**COMMISSIONE TECNICA VIA-VAS
MINISTERO AMBIENTE E
SICUREZZA ENERGETICA**

in data 20/02/2024 la Società Stretto di Messina S.p.A. (di seguito SdM) ha presentato al MASE e al MIC, istanza per l'avvio, ai fini del relativo aggiornamento e completamento, della procedura di Valutazione d'Impatto Ambientale (VIA) ai sensi dell'articolo 3, comma 4 del decreto legge 31 marzo 2023, n.35, convertito con modificazioni dalla legge 26 maggio 2023, n.58, dell'articolo 225 del D.lgs.31/3/2023, n.36 e degli articoli 165, 167 e 183 del D.lgs. 12/04/2006, n.163, integrata ai sensi dell'articolo 10 comma 3 del D.lgs. 3/04/2006, n.152, con la procedura di Valutazione di Incidenza Ambientale (VIncA) di cui all'articolo 5 del D.P.R. 8/09/1997, n.357 e la verifica del Piano di Utilizzo delle Terre e Rocce da Scavo di cui all'art.9 del D.P.R 120/2017, e della Verifica di ottemperanza, ex art. 166 e 185 del D.lgs. 163/2006, relativamente al progetto definitivo del Collegamento stabile tra la Sicilia e la Calabria.

In merito a detto esame mi corre l'obbligo, secondo le mie prerogative di parlamentare della Repubblica, di rappresentare forte preoccupazione in merito ad alcune criticità emerse in questi me

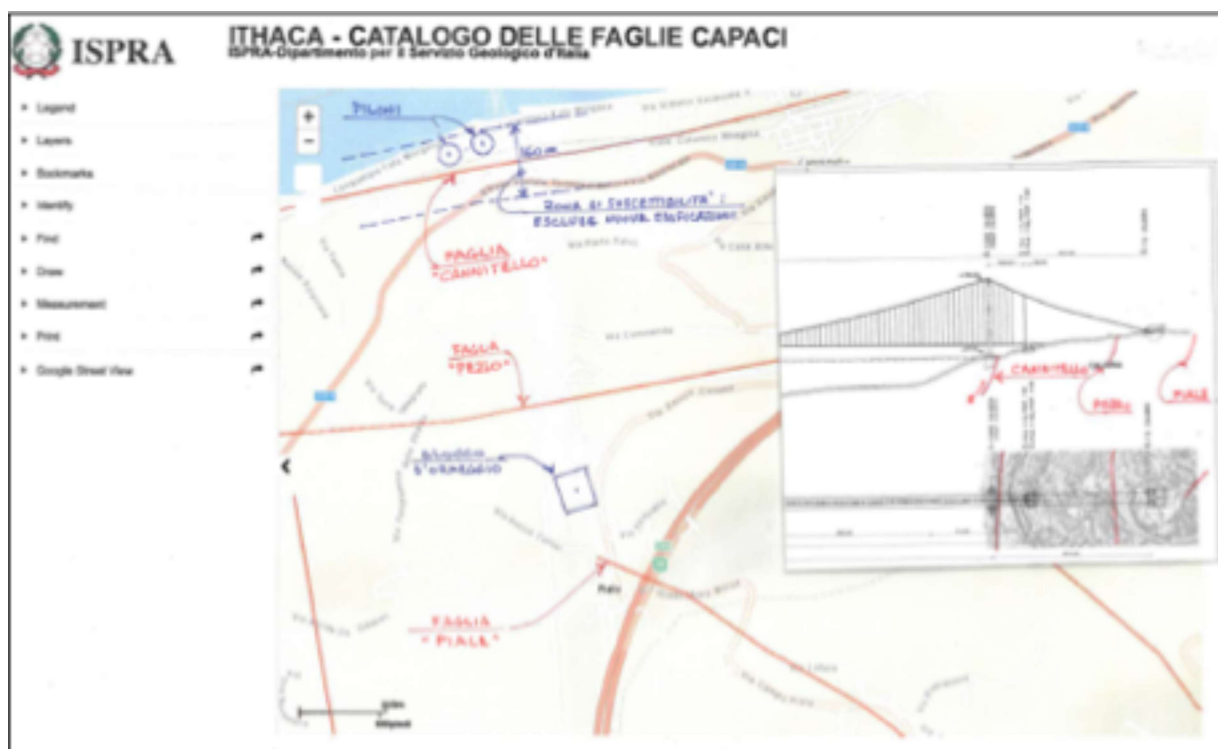
Nella figura, si riporta la mappa ITHACA sulla sponda Calabria, nella quale viene riportata – in pianta e sezione verticale – le posizioni del Pilone e del blocco di Ormeggio lato Calabria del Ponte, come indicate nel PD 2011, la cui fondazione risulterebbe posta proprio al di sopra del tetto di faglia lato mare della faglia Cannitello.

Poiché la distanza tra la progettata fondazione del pilone principale e la linea della faglia Cannitello risulterebbe, in base alla mappa ISPRA, dell’ordine di 25 m, un valore ben minore rispetto agli 80 m prescritti, il requisito sopra citato non risulterebbe soddisfatto, essendo tale fondazione posizionata all’esterno della Zona di rispetto ma all’interno della Zona di Suscettibilità: pertanto la sua edificabilità, in base alle Linee Guida Ministeriali, risulterebbe assolutamente preclusa.
